NEUGESTALTUNG HUMBOLDTPLATZ RHEINE

ERGÄNZUNGSBAUTEN

VERGLEICHENDE BAUMASSENSTUDIE + AUSWERTUNG

Ergänzungsbauwerke Humboldtplatz in Rheine, Auswertung der Entwurfskonzepte (Stand Juni 2007)

Entwurfsverfasser

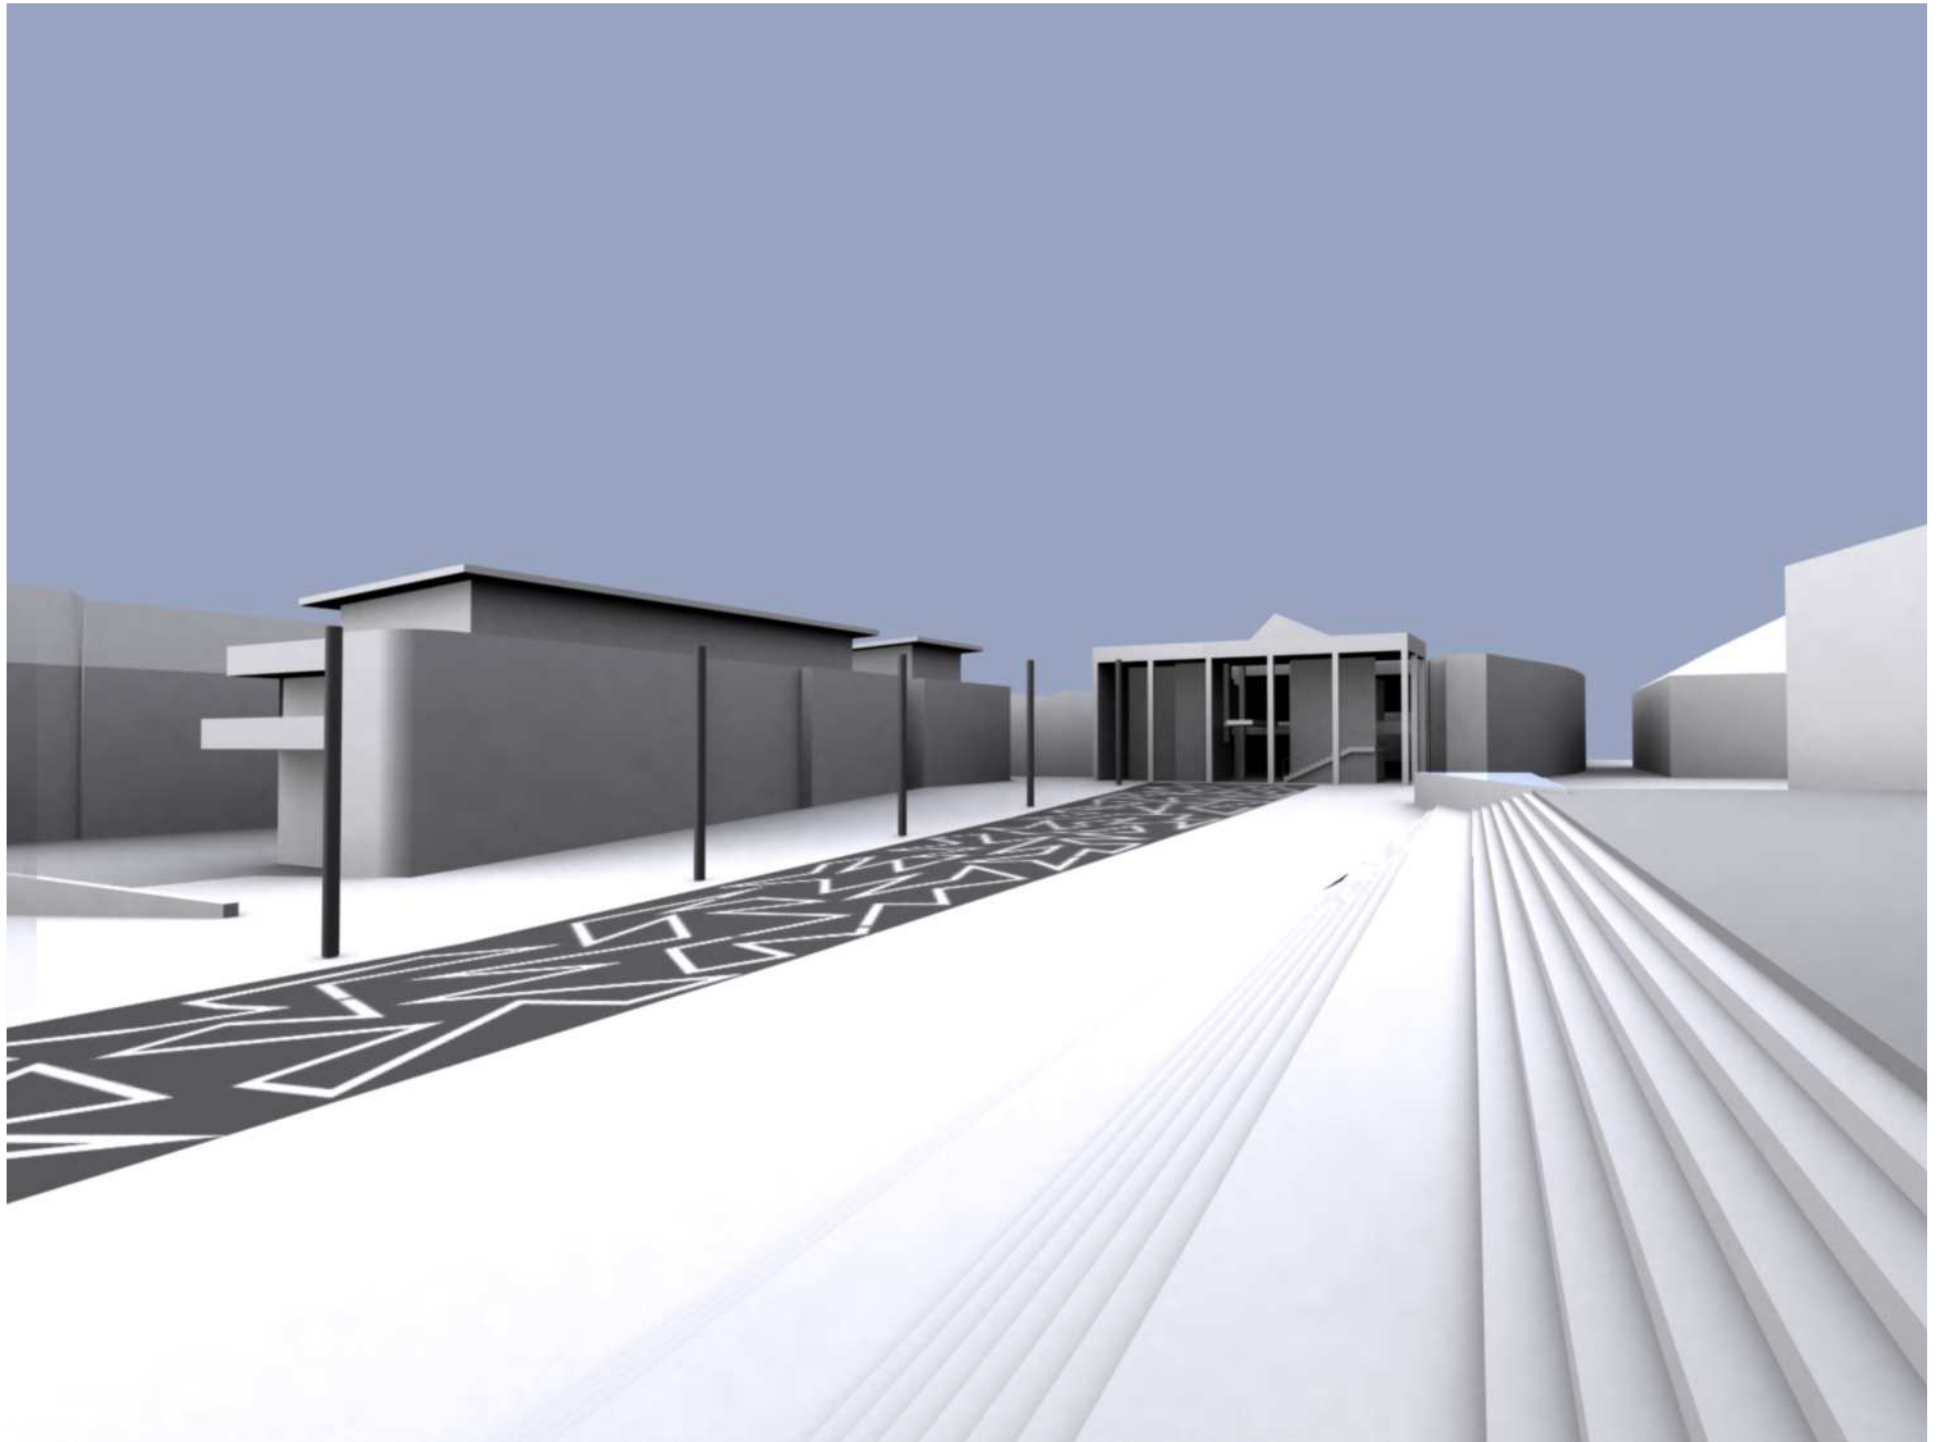
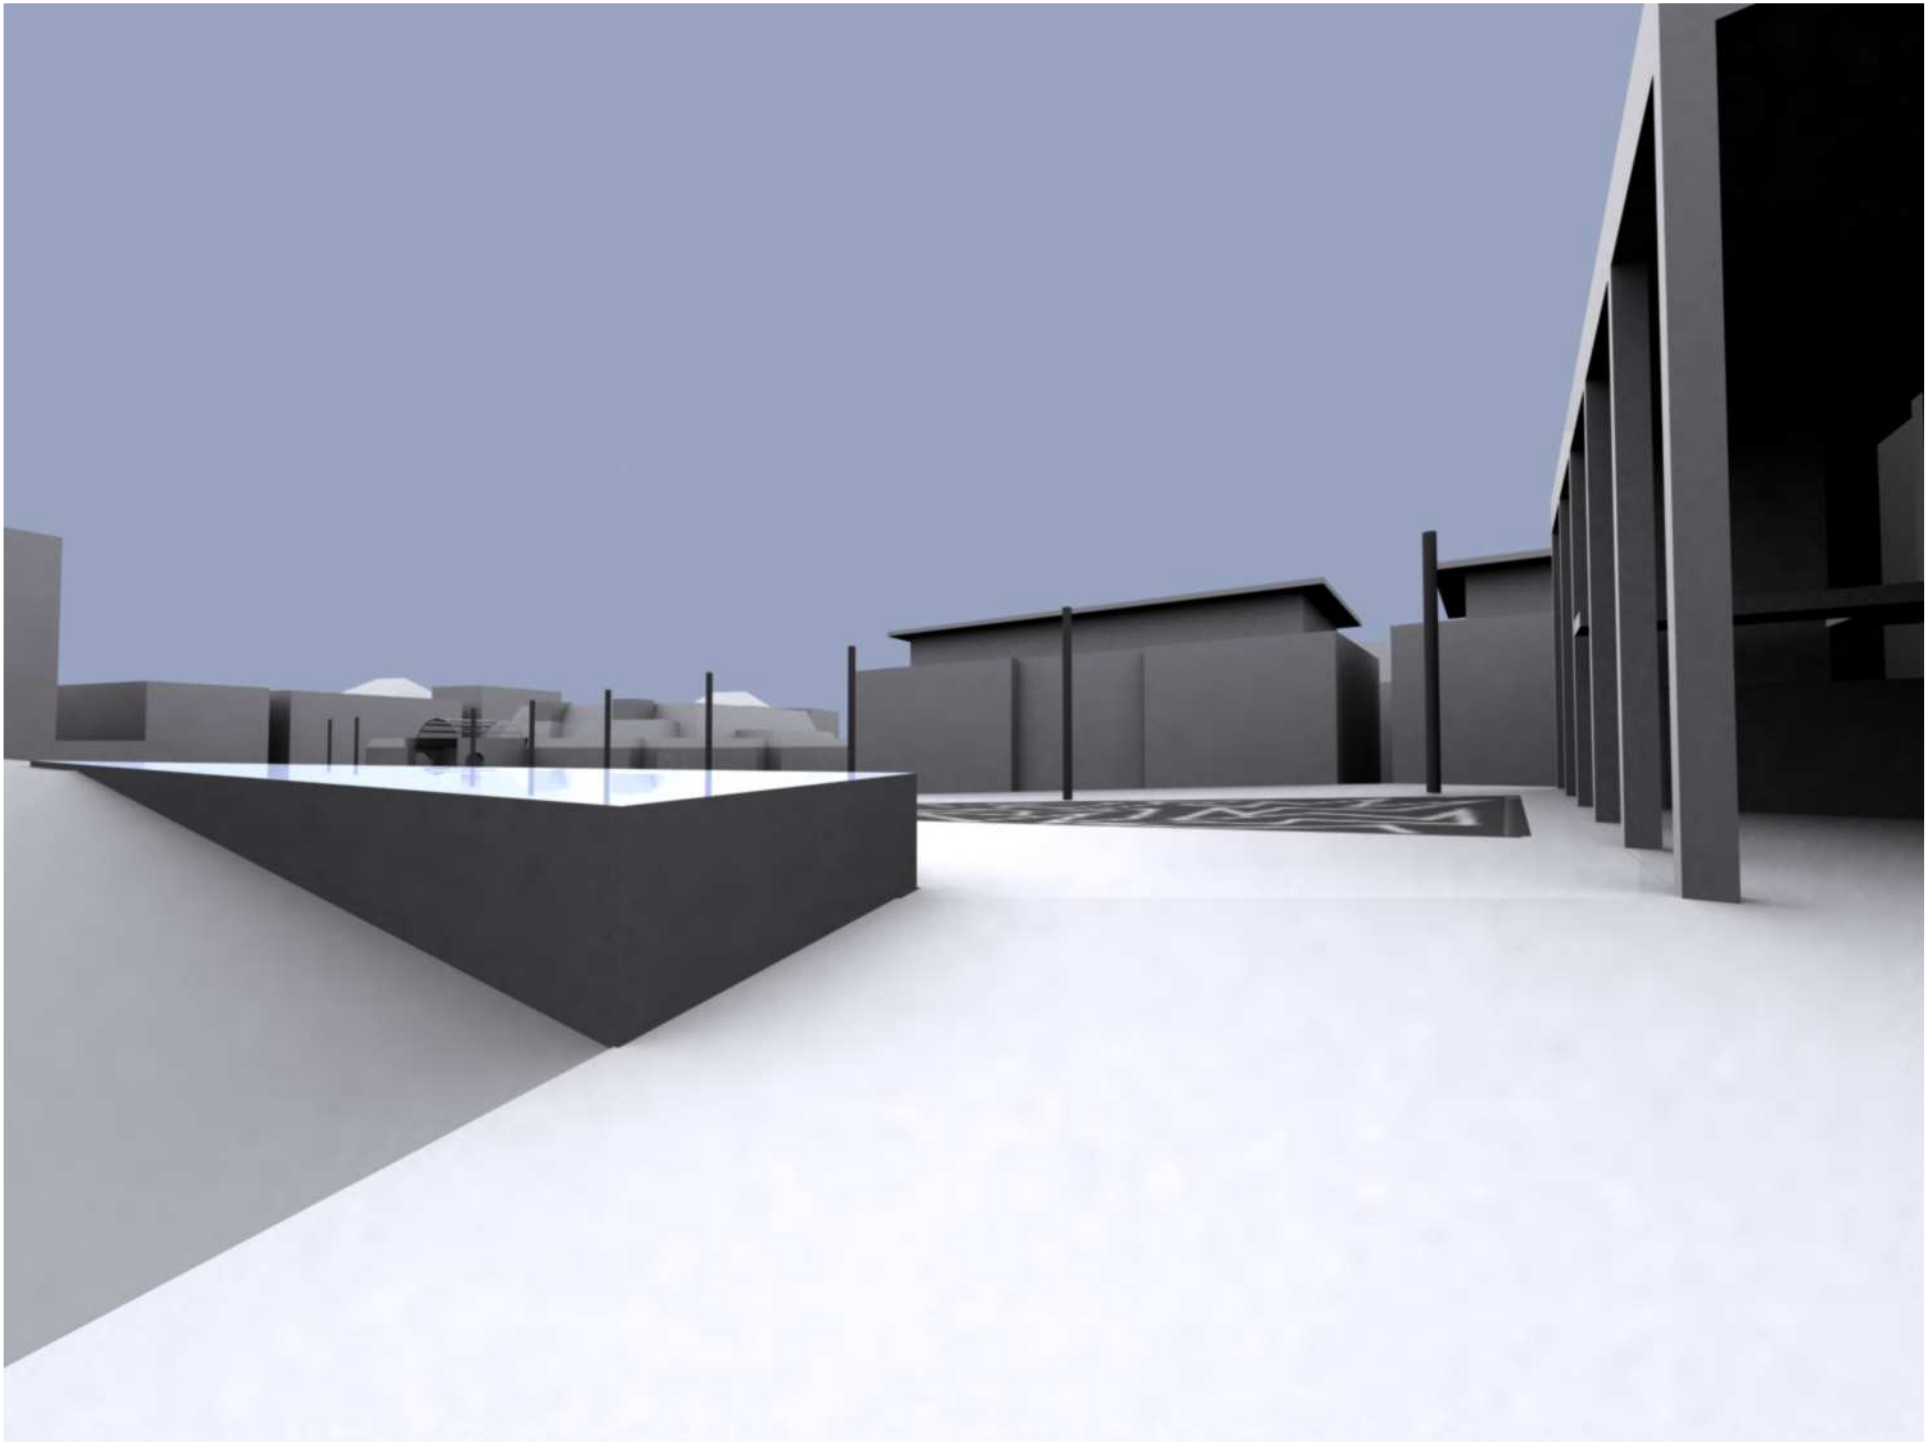
Deckung mit Masterplan	- Übereinstimmung in den wesentlichen Merkmalen - gute räumliche Fassung - vom Promenadenteppich zurückversetzt	+
Baumasse	- grundsätzlich verträglich - eng gefasster Hotelvorplatz - Fassadenbetonung Richtung Bühlstiege?	0
Vernetzung Durchlässigkeit	- gute Vernetzung über Durchgänge zu den Plätzen	+
Zugang Tiefgarage	- nicht überbaut	-
Feuerwehrezufahrt	- ist nachzuweisen	0
Ruhender Verkehr und Zufahrt	- Neuordnung der 25 vorh. Stpl. - Zufahrt bleibt unverändert	+
Aussenraumgestaltung	- Terrassen Richtung Promenade	+
Öffnung zur Promenade	- großzügige Öffnung der EG-Zone zu beiden Längsseiten	+
Nachbarschaft	- Ergänzung zur geplanten TG-Überbauung - fügt sich in die Umgebung ein	+
Kooperation mit City-Club-Hotel	- mündliche Bestätigung - Gespräche wurden geführt	+
Nutzung	- EG Läden, OG alternativ Wohnen, Läden, Hotel	+
